Teema: Arengud

Annan sulle teada, mis vahepeal sündinud on Vaheteel.

JOONIS 2

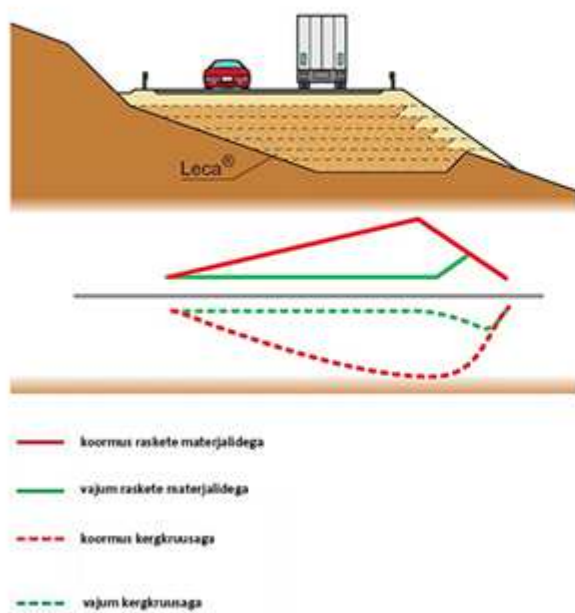
Teetamm on jätkuvalt vajunud, käisime korraks kõige suurema vajumise juures kaevamas, et aru saada, mis seal liigub. Juuresolevalt pildilt on näha, et geotekstiili all olevad kihid on liikunud ning seetõttu ei ole ka geotekstiil ülejäänud katet toestamas. Kahjuks praod kattekihis lasevad vihmavee jätkuvalt lihkekohta mistõttu tuleks esmalt tasandada ja tihendada olemasolev tamm.

Teede projekteerimisfirmaga Reaalprojekt suheldes, jõudsime järeldusele, et esmalt tasuks proovida tasandada ja tihendada, et näha kas ta areneb edasi. Kui vajumised jätkuvad siis parim mida teha saab on kaevata teetammist kaugemale uus kraav ja vana kraav kinni panna ning alles seejärel kallaste nõlvus laugelt korrastada. Ühe alternatiivina võib tagasitäitena teetammis kaaluda kergkruusa koos geotekstiiliga, kuid kuna see on tööde mastaabilt midagi muud, siis seda realiseerida alternatiivina, kui muu ei aita.

Kogu informatsioon on ka jagatud MKM Infrale ning täna teatati, et nad proovivad esmaspäeval ära esimese soovitusel ja hiljem võtame otsused vastu järgmisteks sammudeks.
